Oppdragsgiver: Forsvarsbygg – Nasjonale Festningsverk
Prosjekt: Fredriksten
Sak: Reguleringsplan
Dato: 25.01.2017

Reguleringsplan Fredriksten – kommentarer til bemerkninger etter offentlig ettersyn

Tegnforklaring

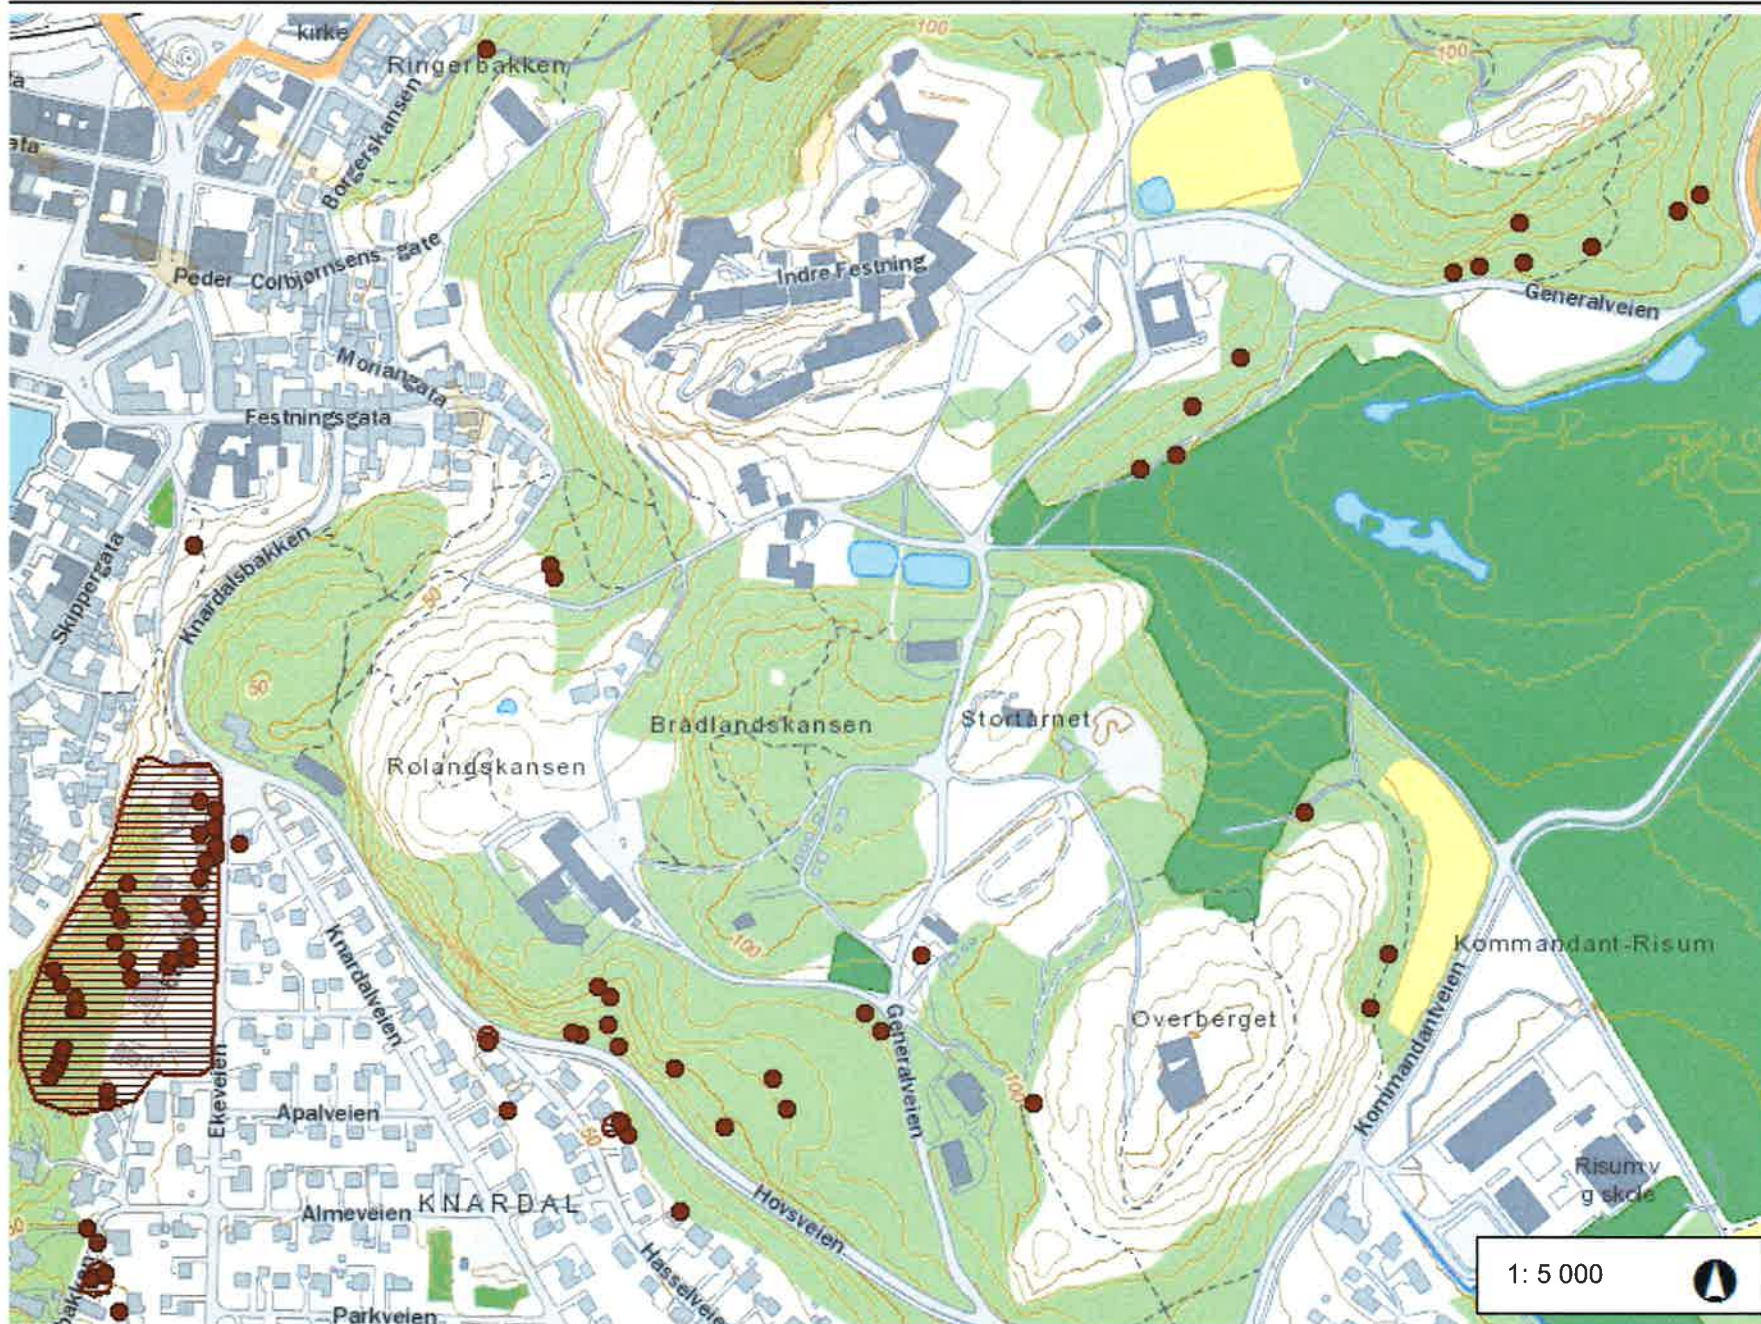
- naturtypen «hule eiker» er ikke ivaretatt i planen

Det finnes ca. et 30 registreringer av «hule eiker» innenfor planområdet i følge vedlegg. Vi anser at det vil være lite hensiktsmessig å legge alle disse inn i plankartet med vernestatus. Det foreslås at det tas inn en krav til vern i egen bestemmelse der det også henvises til skjøtelsesplan. Vedlagte kart innarbeides i planbeskrivelsen.
